Stuttgart 21

Planfeststellungsabschnitt 1.5 Zuführung Feuerbach/Bad Cannstatt – Generalplanung
Bau-km -4.0-90.340 bis Bau-km -0.4-42.000 / Stat. -4.8-64.359 bis Bau-km -0.4-42.000

Übersichtshöhenplan

S-Bahn von Stuttgart Hbf, Achse 332
Str. 4805 Stg Nord – Stuttgart Hbf, Stat -1.5-19.177 bis -0.3-79.686

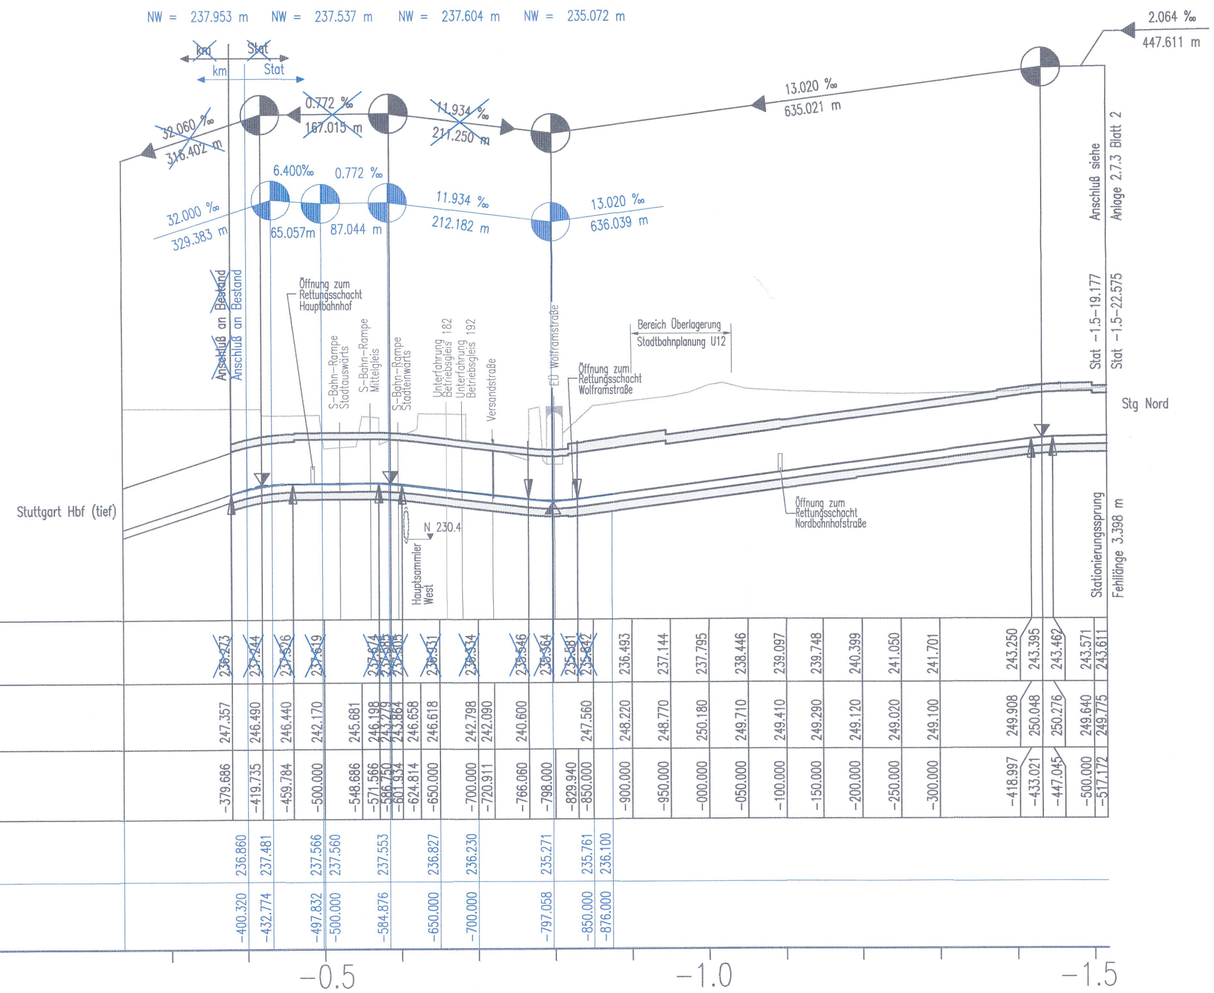
~~ra = 2560.000 m~~
~~lta = 40.049 m~~
~~a = 0.313 m~~
~~Stat -0.4-19.735~~
~~NW = N237.557 m~~

~~ra = 2390.000 m~~
~~lta = 15.184 m~~
~~a = 0.048 m~~
~~Stat -0.5-86.750~~
~~NW = N237.686 m~~

~~ra = 2560.000 m~~
~~lta = 31.940 m~~
~~a = 0.199 m~~
~~Stat -0.7-98.000~~
~~NW = N235.165 m~~

Index	Änderungen	Datum	Name
A	Änderung der Gleisachse	15.03.2017	Schwarze/Wallon

ra = 2560.000 m
lta = 14.024 m
a = 0.038 m
Stat -1.4-33.021
NW = N243.433 m

ra = 2560.000 m
lta = 49.152 m
a = -0.472 m
Stat -0.4-32.774
NW = 237.953 m

ra = 4435.000 m
lta = 15.905 m
a = 0.029 m
Stat -0.4-97.832
NW = 237.537 m

ra = 2560.000 m
lta = 16.263 m
a = -0.052 m
Stat -0.5-84.876
NW = 237.604 m

ra = 2560.000 m
lta = 31.941 m
a = 0.199 m
Stat -0.7-97.058
NW = 235.072 m
